Sinadoc 4342/2021

Oggetto: Comune di Soliera - Procedimento Unico, ai sensi dell'art.53 della LR 24/2017 e s.m.i., per l'approvazione del progetto di nuova costruzione di capannoni per allevamento avicolo - Azienda Agricola Lovato Guido

PARERE TECNICO AMBIENTALE

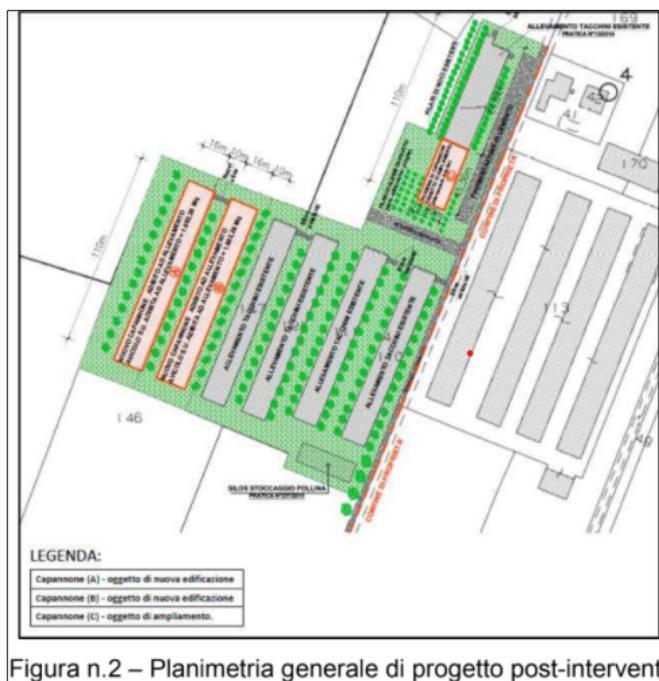
Il progetto, nello specifico, prevede l'ampliamento di uno stabulario esistente e la costruzione ex-novo di ulteriori due stabulari. Con riferimento alla planimetria generale di progetto (V. Alleg.n.6 – Tavola 1°-Planimetria generale, stato di fatto, stato di progetto), gli interventi sono costituiti da:

1. costruzione ex-novo di n.2 capannoni/stabulari sul lato ovest dei quattro già esistenti (V.Alleg.n.7 - Tavola 2A-Stato di progetto n.2 capannoni ex-novo, pianta, sezione, prospetti);
2. ampliamento dello stabulario esistente, censito al fg. 40 mapp. 109 (V.Alleg.n.8 - Tavola 4A-Ampliamento capannone esistente, pianta, sezione, prospetti);
3. installazione ex-novo di n.4 silos di stoccaggio mangimi (n.2 per ogni capannone ex-novo).

I futuri capannoni, sono stati progettati a ridosso di quelli già esistenti e saranno realizzati mediante l'utilizzo di strutture prefabbricate studiate appositamente per questo tipo di attività. Le loro dimensioni, caratteristiche, forme architettoniche e orientamento riprenderanno quelle degli edifici già esistenti in modo tale da uniformare l'ampliamento all'insediamento già in essere. L'allevamento, con la realizzazione del presente progetto, avrà a disposizione una superficie complessiva di 10.855 mq e raggiungerà una consistenza massima di allevamento pari a n. 39.000 capi di soli tacchini maschi.

Per suddividere l'impegno economico aziendale, la costruzione degli edifici di allevamento sarà attuata secondo il crono programma individuato nel procedimento autorizzativo P.S.A., che ha una validità di 5 anni dalla stipula della convenzione; allo stato attuale, il PdC da rilasciare nell'ambito del procedimento Unico Autorizzativo ai sensi dell'art. 53 della L.R. 24/2017 riguarderà il solo capannone "B". Si allega di seguito un'immagine che identifica il progetto di ampliamento.
